**NUOVA S.S. 341 "GALLARATESE" - TRATTO DA SAMARATE A CONFINE
CON LA PROVINCIA DI NOVARA - TRATTO NORD**

**STRALCIO FUNZIONALE DAL KM 6+500 (SVINCOLO S.S. 336 NORD)
AL KM 8+844 (SVINCOLO AUTOSTRADA A8)
"BRETELLA DI GALLARATE"**

PROGETTO ESECUTIVO

<p>A 030</p>	<p>A- ELABORATI GENERALI</p> <p>RELAZIONE DI OTTEMPERANZA AL PARERE CONCLUSIVO DELLA VERIFICA DI ATTUAZIONE DEL GENNAIO 2022</p>
---------------------	---

Figura 2. Aree allo stato attuale a prevalente copertura boscata con presenza di radure erbose. Recupero consistente nella ricostituzione del bosco e nella predisposizione di radure erbose per aumentare le superfici ecotonali.

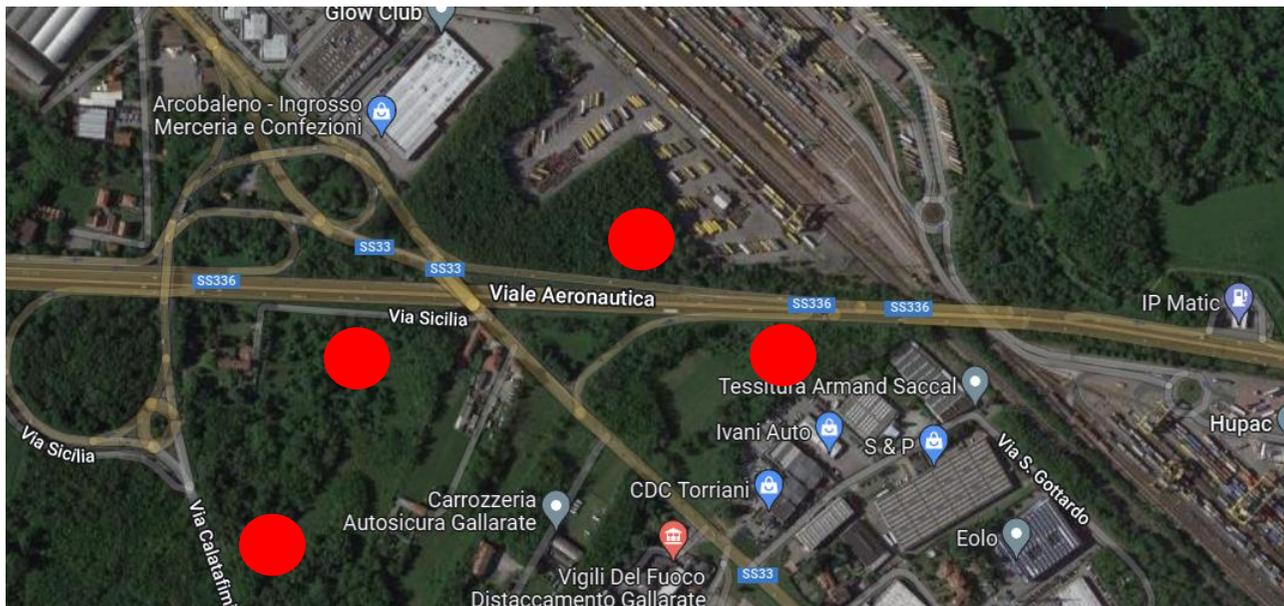
Riscontro alla prescrizione 1.6.1
